Niederschrift

über die Sitzung des Ortsgemeinderates der Ortsgemeinde Rödelhausen vom 16. Februar 2021

Aufstellung Bebauungsplan „Lenzgraben“

a) Würdigung der Stellungnahmen nach § 3 Abs. 2 und § 4 Abs. 2 BauGB

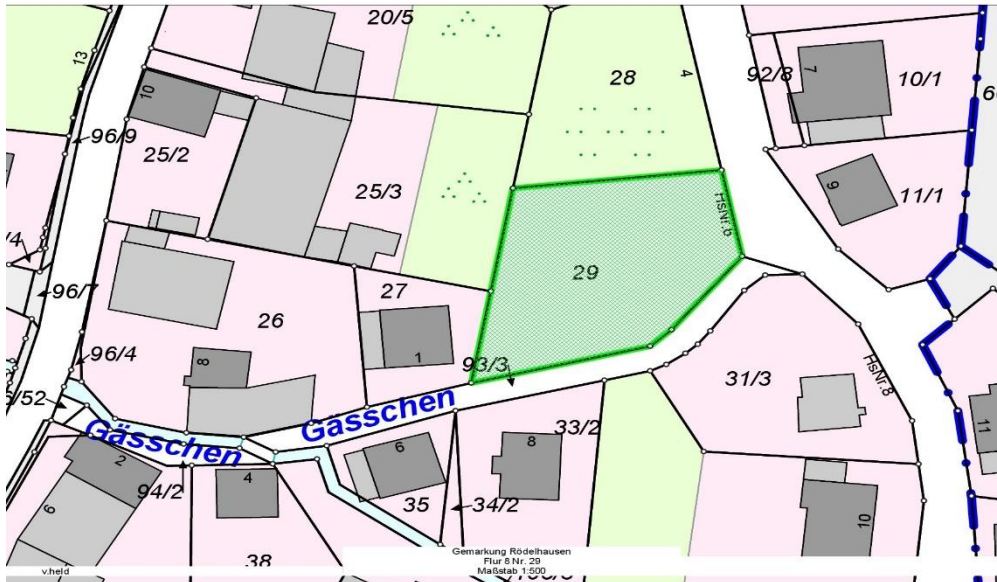
Da die Planurkunde aufgrund des Abstandes des Plangebietes zum Staatsforst geändert werden muss, wird eine erneute Beteiligung nach § 4a Abs. 3 BauGB erforderlich.

Herr Jakoby vom Ingenieurbüro Jakoby + Schreiner stellt den neuen Bebauungsplanentwurf vor.

Der Ortsgemeinderat nimmt den geänderten Entwurf des Bebauungsplanes „Lenzgraben“ in der vorgestellten Fassung als Planungsgrundlage an. Mit diesem Entwurf soll das Verfahren zur Aufstellung des Bebauungsplanes fortgeführt werden. Die Verwaltung soll eine erneute Beteiligung gemäß § 4a Abs. 3 BauGB durchführen, hier sollen nur Stellungnahmen zu den geänderten und ergänzten Teilen zugelassen werden.

Der Aufstellungsbeschluss vom 30.01.2018 wird um eine Teilfläche der Grundstücke Flur 8 Flurstücke 9 und 10/3 ergänzt.
